PLU - Grandpuits-Bailly-Carrois

Commentaires proposés par Jumaanah KHODABOCUS – Animatrice du SAGE de l'Yerres

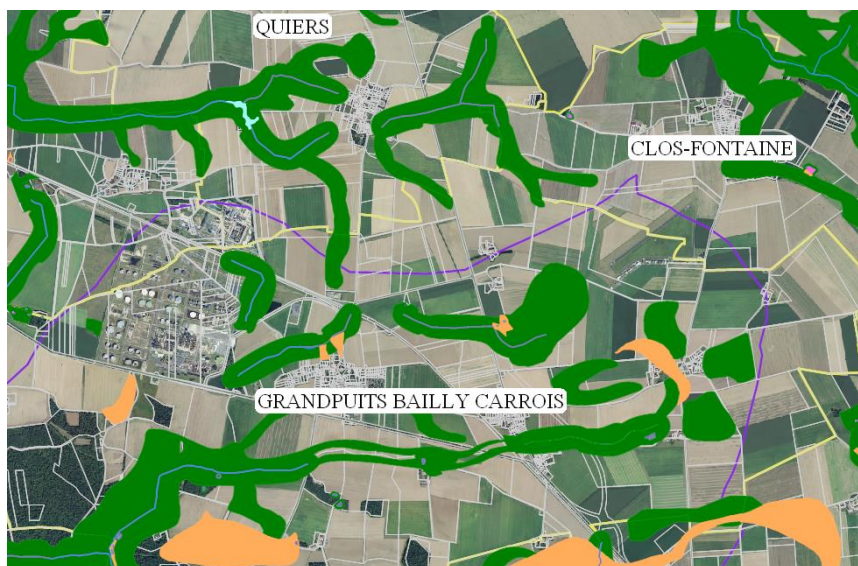
Seule une petite partie de la commune de Grandpuits-Bailly-Carrois est située sur le bassin versant de l'Yerres. Cette limite est représentée par le trait violet de la carte ci-dessous :

Toutefois, le PLU doit respecter les règles du SAGE sur la partie de la commune située sur le bassin versant de l'Yerres. Aussi, il conviendrait de mentionner pour la zone A que le SAGE de l'Yerres interdit toute destruction de plus de 1000 m² de zones humides.
